**INFORME DE HITO DE CONTROL
N° 018-2025-OCI/0385-SCC**

**OBRA: “MEJORAMIENTO Y AMPLIACIÓN DEL SERVICIO
EDUCATIVO DEL NIVEL INICIAL DE LA I.E. N° 1198 EN EL
DISTRITO DE CUSCO - PROVINCIA DE CUSCO -
DEPARTAMENTO DE CUSCO”**

**HITO DE CONTROL N° 3 - AVANCE DE LA EJECUCIÓN DE
OBRA AL MES DE JULIO DE 2025**

CUSCO, 1 DE AGOSTO DE 2025

IMÁGENES N°s 4, 5 Y 6
CONEXIONES QUE NO COINCIDEN EL EJE DE LA COLUMNA CON EL EJE DE LA PLANCHA METALICA PARA ANCLAJE

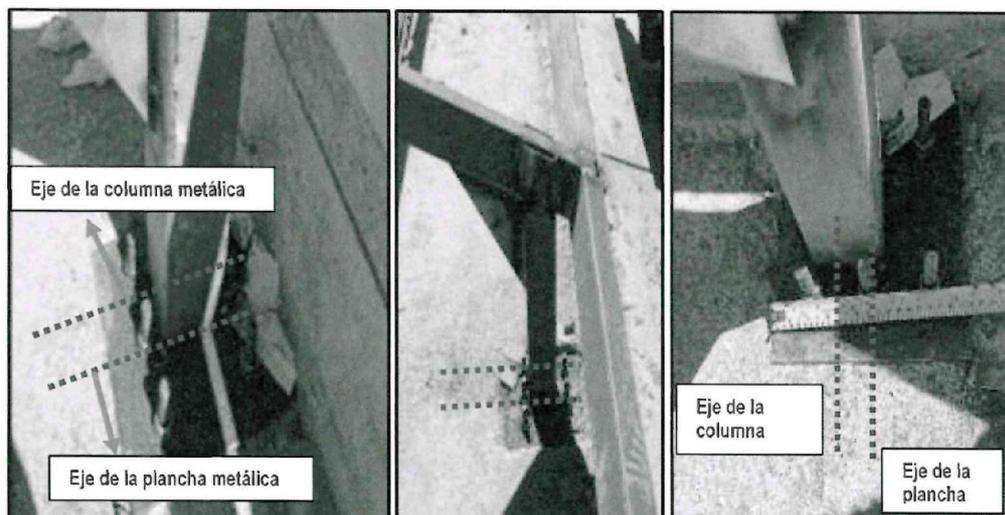
Al respecto, se evidenció que se están realizando los trabajos de fabricación, instalación y montaje de estructura metálica de techo en el bloque C, como parte del servicio denominado "Estructura Metálica (elaboración e instalación de techo metálico y cobertura con teja andina)"⁸; además, de la verificación selectiva de las conexiones (estructura metálica con la losa aligerada), se advirtió que los ejes de la platina y del sistema de pernos no coincide con el eje de las columnas o pilares metálicos (elementos de apoyo) de la estructura metálica; es decir, se encuentran desalineados, como se muestra en las imágenes siguientes:

**IMÁGENES N°s 9, 10, 11 Y 12
DISTANCIA DE PERNOS DE ANCLAJE EN CONEXIONES**

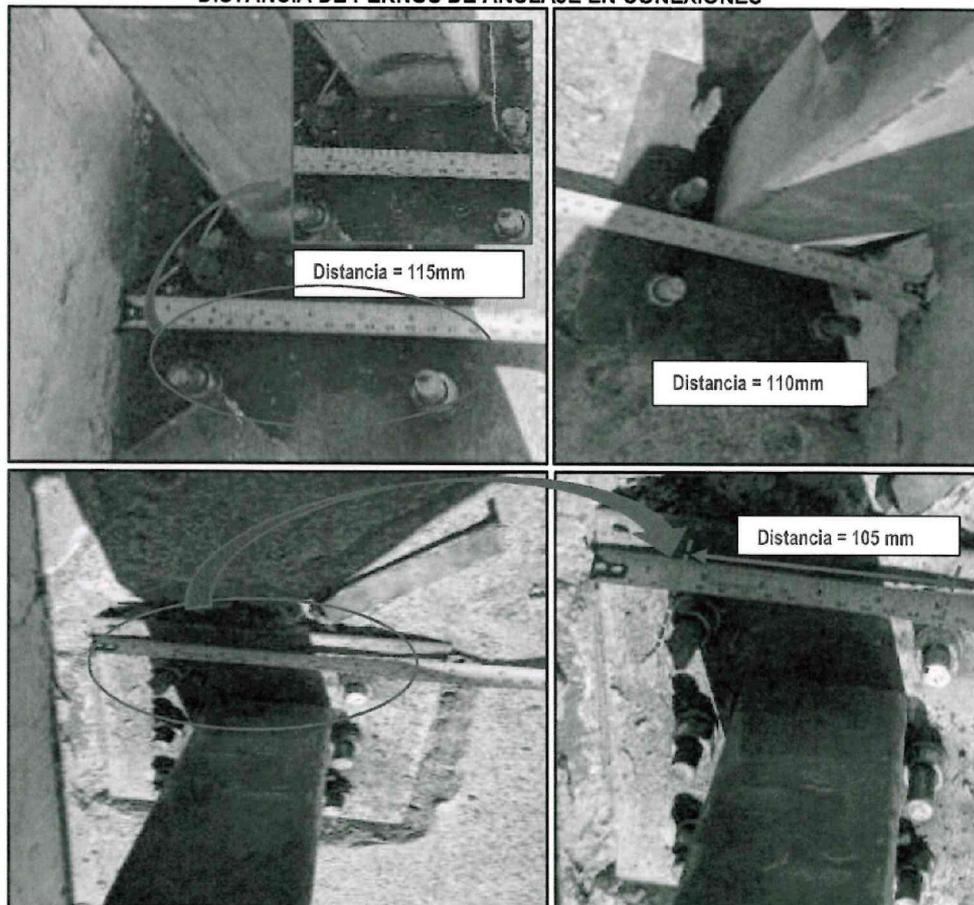
Asimismo, se verificó que la distancia entre los pernos de anclaje está entre 105mm - 115 mm, como se observa en las siguientes imágenes:

**IMAGEN N° 13
DETALLE DE PLANCHA METALICA DE ANCLAJE**

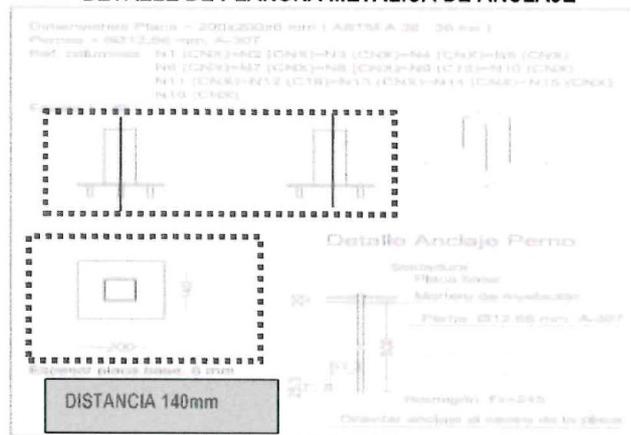
Al respecto, el Plano E-20 Detalle Armado estructura metálica techo bloque C (Imagen n.º13), contenida en el expediente técnico⁹ y alcanzado por los ejecutores en la inspección física, señala que los pilares metálicos, se apoyan en el eje de la plancha metálica, y se encuentran alineadas entre ejes de columnas y plancha metálicas; además se detalla en el mencionado plano que la distancia entre los pernos de anclajes es de 140mm, lo cual difiere a lo que se ha verificado en algunos puntos de las conexiones (estructura metálica – losa aligerada) descritos y observados en las imágenes precedentes.

**IMÁGENES N°s 14 Y 15
PLANCHA METALICA DESNIVELADA Y DETALLE DE EXPEDIENTE TECNICO**

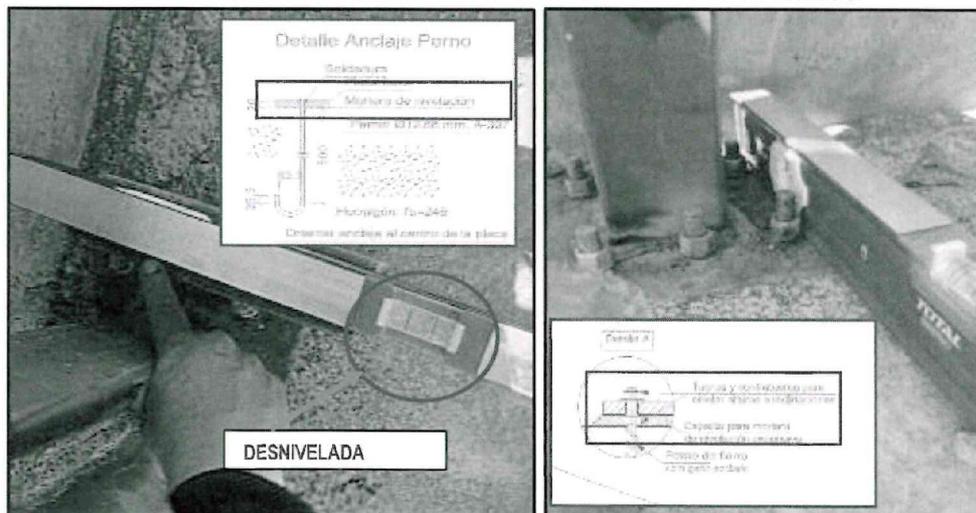
De la misma manera, de la revisión de las condiciones de la plancha metálica de apoyo de las columnas metálicas, se evidencia que existen algunas que se encuentran desniveladas, contrarias a las que se muestra en el plano E-20 del expediente técnico, según se observa las siguientes imágenes:

IMÁGENES N^{os} 16 Y 17
ZONA INCONCLUSA DE BASE DE PLANCHA METALICA

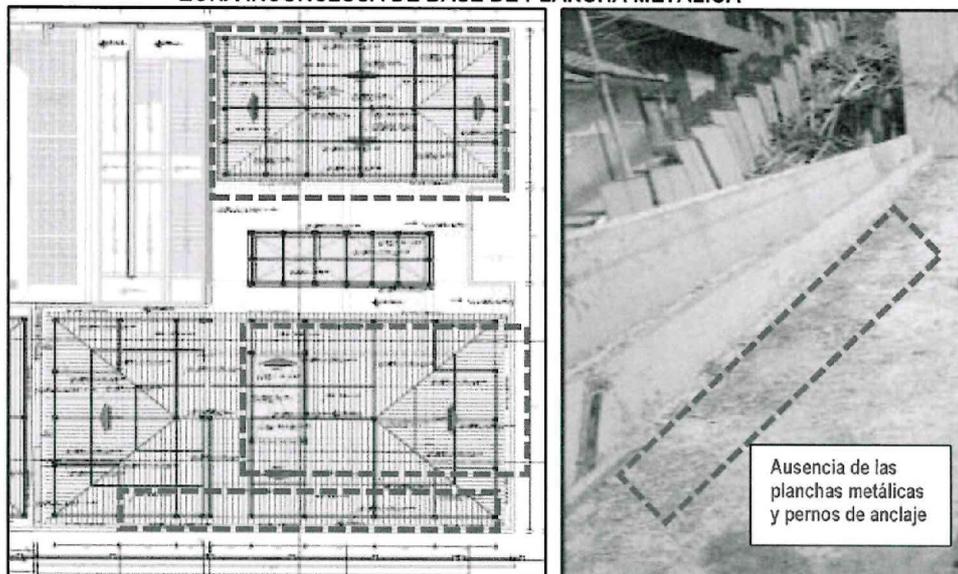
Por otra parte, de la verificación de los puntos en donde se conectará la estructura metálica y losa de concreto armado en el último nivel de los bloques A y B, los profesionales responsables de la ejecución habrían inobservado el numeral 1.1.2.4.4.2 *Montaje de base metálico anclado plancha de 200x200x8mm* de las especificaciones técnicas, que establece: "(...) Comprende EL COLOCADO de la unidad armada previamente en el proceso de vaciado de los elementos estructurales de concreto armado para la ESTRUCTURAS (...) el armado de una Plancha de apoyo y fijados sobre la Columna, losa maciza o losa aligerado macizado de Concreto Armado, será fijado mediante pernos anclados al concreto como se indican en los planos correspondientes, las cuales se colocaran previamente (...)"; debido a que la comisión de control constató que en algunos puntos donde habrá una conexión (estructura metálica y losa de concreto armado), se colocaron solo las platinas que se encuentran embebidas en el concreto sin el elemento de anclaje, y en otros no se evidencia ni el anclaje ni la platina; como se muestra en las siguientes imágenes.

Al respecto, de la revisión del informe mensual del mes de junio de 2025¹⁰, se registra en la hoja de valorización, la ejecución de las **partidas 01.01.02.04.05.01 Armando de base metálica anclada plancha de 200x200x8mm y 01.01.02.04.05.02 Montaje de base metálica anclada plancha de 200x200x8mm**, un avance acumulado en ambas partidas de 85 und. que representa el 100%, lo cual no reflejaría lo ejecutado en obra, ya que varias unidades se encuentran inconclusas.

IMAGEN N^o 18
TIPO DE ANCLAJE DE LA CONEXIÓN EMBEBIDA EN LA LOSA ALIGERADA

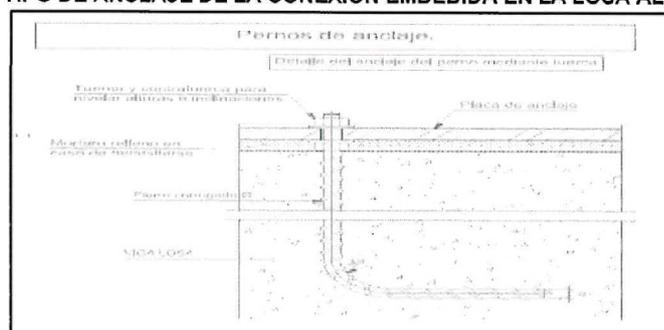
Es de precisar que en el plano E-20 del expediente técnico, se muestra el tipo de anclaje que se debería colocar en las conexiones, lo cual podría afectar la estructura de concreto armado al ser colocada posteriormente, según se muestra la siguiente imagen:

IMAGEN N°s 22
DETALLE SEGÚN PLANOS DEL EXPEDIENTE TÉCNICO

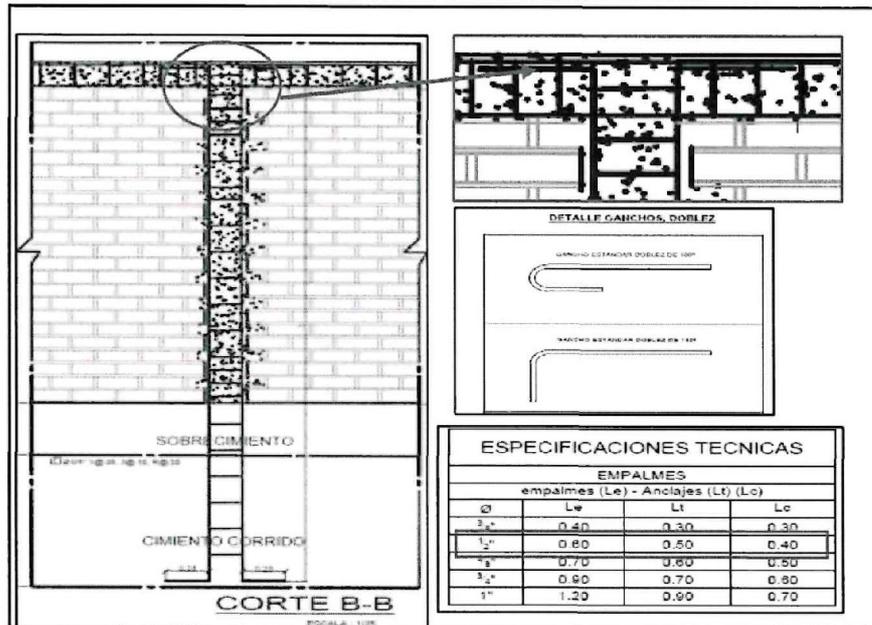
Al respecto, de la imagen precedente se puede observar que la longitud de acero embebida en el concreto (entre la viga y la columna) y la longitud del gancho doblado debe estar midiendo entre 40 cm y 50 cm; lo cual, no se estaría cumpliendo según lo ejecutado en obra.

De lo descrito, se advierte que longitudes de desarrollo (longitud de anclaje) y gancho en el acero longitudinal de vigas y columnas; así como, los ganchos del acero transversal (estribos) de las columnas difiere a lo establecido en los planos del expediente técnico aprobado.

IMÁGENES N°s 23 Y 24
DETALLE DE ACERO TRANSVERSAL DE COLUMNAS DEL CERCO PERIMÉTRICO

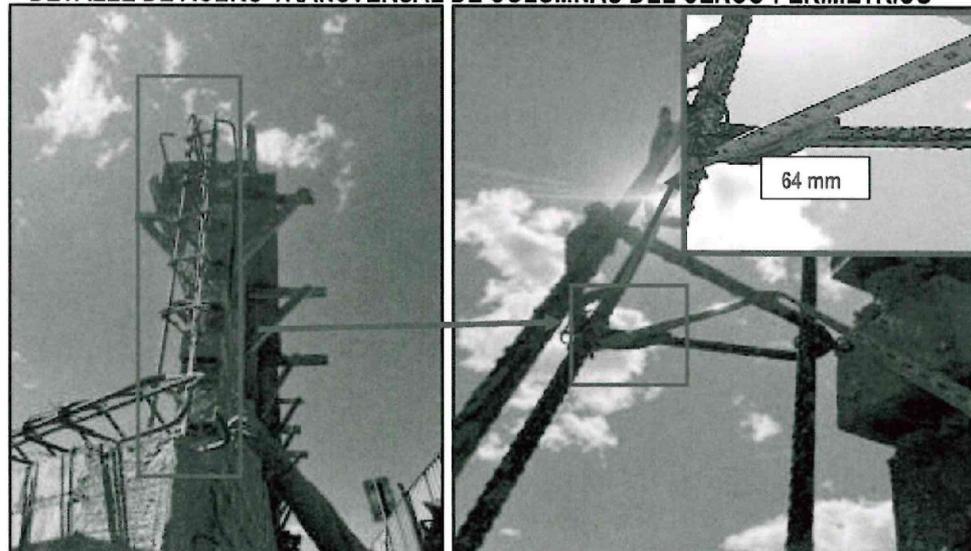
Asimismo, de la revisión selectiva del refuerzo transversal (estribos) de las columnas del cerco perimetrico, se evidenció que el gancho tiene una medida de 64 mm, como se muestra en las siguientes imágenes:

Al respecto, se estaría inobservado lo señalado en el Plano EA-15 *Especificaciones Técnicas*, debido a que la longitud del gancho esta entre 75 mm y 80 mm, según se muestra en la siguiente ilustración:

IMÁGENES N°s 27 Y 28
TARRAJE EN MUROS, COLUMNAS Y PLACAS CAJEONADO CON ESPACIOS VACIOS

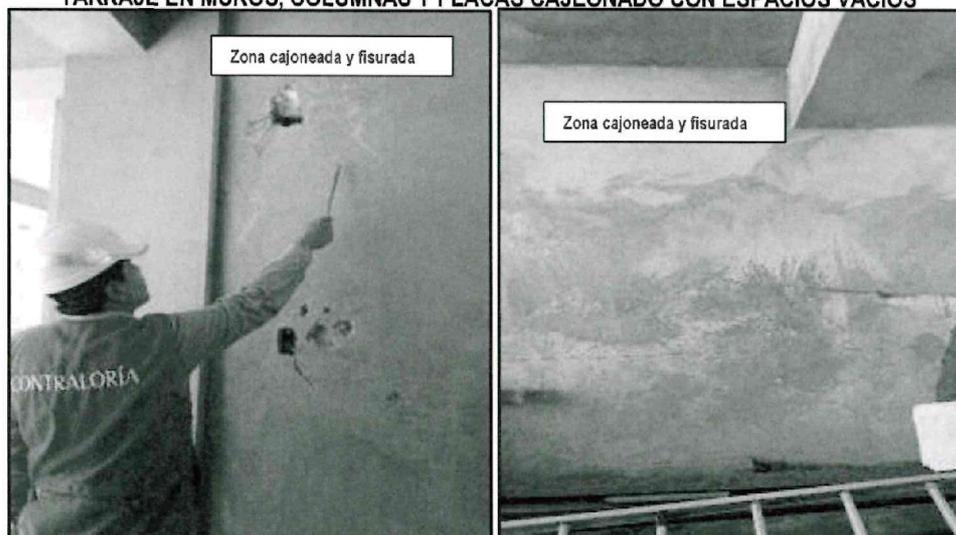
Sobre el particular, se advierte que, en los muros interiores de las escaleras 1 y 2 del bloque A y bloque B de la edificación, muros y columnas de las aulas del primer y segundo nivel del bloque C, muros y placas del primer y segundo nivel del bloque A entre los ejes 13-16 y E-H (imagen n.º 26), presentan cajoneos y espacios vacíos entre el elemento estructural, elemento de albañilería y la mezcla de mortero (cemento – arena), lo cual, se muestra en las imágenes n.ºs 27 y 28:

**IMÁGENES N^{OS} 29, 30 Y 31
FISURAS EN TARRAJEO Y ESPACIOS VACIOS**

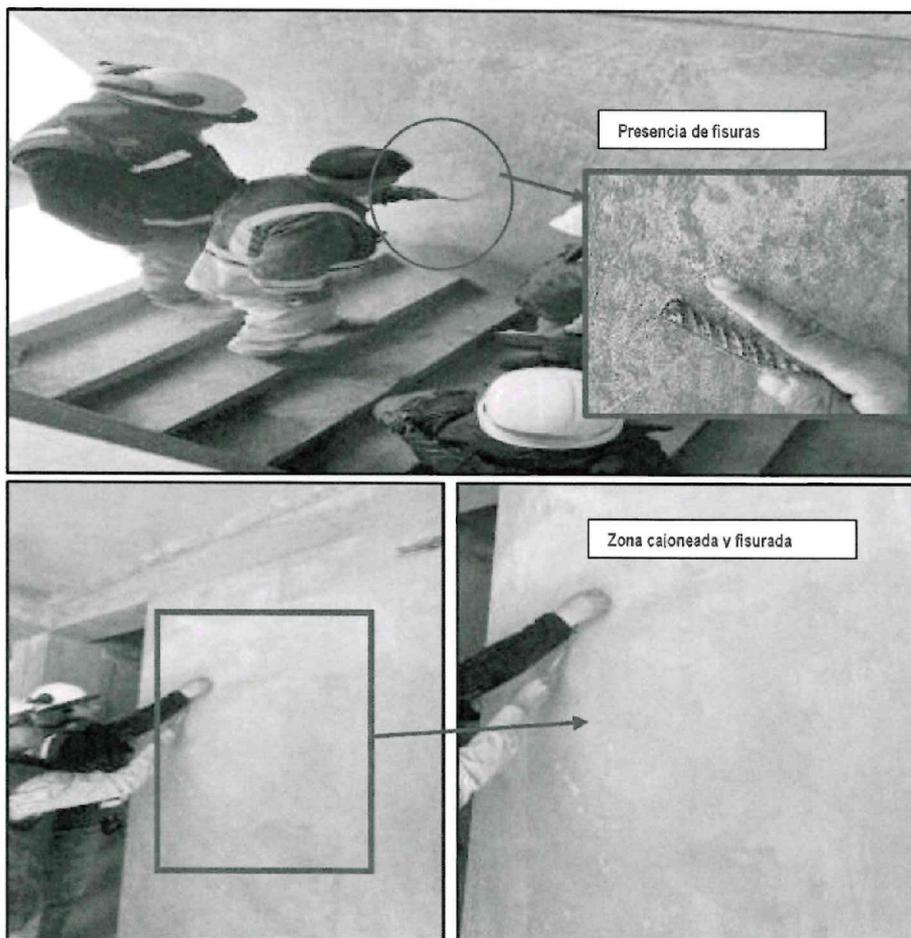
Es de precisar que, la comisión de control, conjuntamente con los profesionales responsables de la ejecución de la obra, para corroborar los espacios vacíos se realizó pequeños golpes sobre el tarrajeo con un elemento metálico, notándose un cambio de sonido en el área cajoneada, además se observa pequeñas fisuras en dicha ubicación, como se muestra en las siguientes imágenes:

En ese sentido, el cajoneo o vacíos presentes en el tarrajeo en muros y columnas podrían provocar la aparición de fisuras y afectar actividades sucesoras como pinturas o enchapados, y consecuentemente se dañe la estética de la estructura acabada. Además, el tarrajeo podría desprenderse y dejar expuesta la superficie de las columnas y muros afectando la calidad de la Obra.
